**MUUTOSMÄÄRÄYS**  
**AIRWORTHINESS**  
**DIRECTIVE**

M 1617/89

**1617. SAAB-SCANIA. Murtuma- ja syöpymätarkastus.**

Koskee: Kaikkia lentokoneita SAAB MFI 9, 9B ja 9C

Kuva 1.

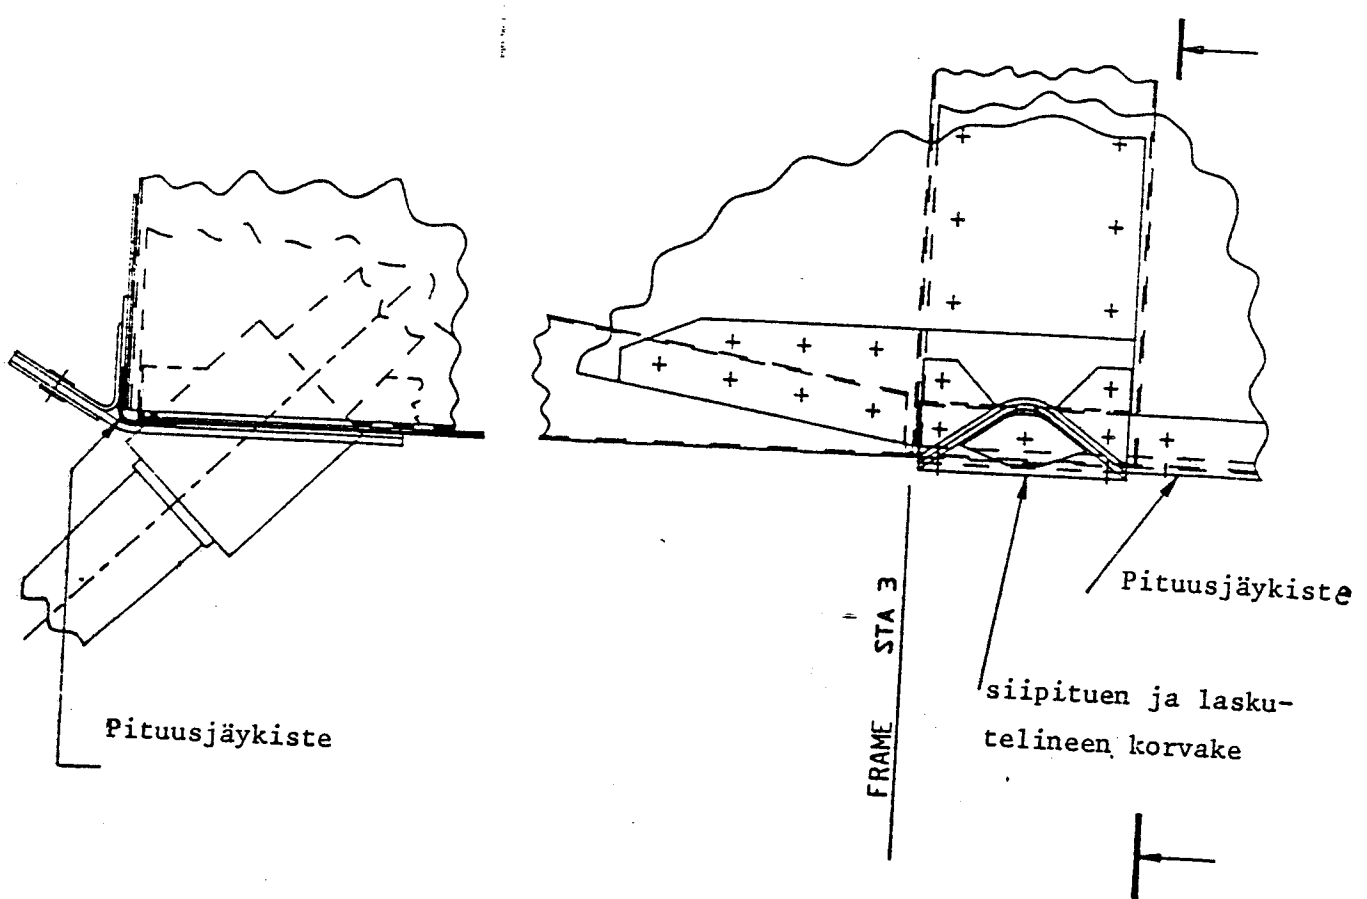
Toimenpiteet: Tarkasta 50 lentotunnin kuluessa, kuitenkin viimeistään 1.9.1989 siipituen ja laskutelineen korvake sekä rungon pituusjäykiste korvakkeen kiinnityskohdan ympäristöstä (Vrt. kääntöpuolella oleva kuva). Jos tarkastuksessa löytyy syöpymää tai murtumia, niin ota yhteys osoitteeseen Aerotechnic AB, Box 15, S-23032 MALMÖ-STURUP, Ruotsi; puh. 9904640-500275 TAI -404949
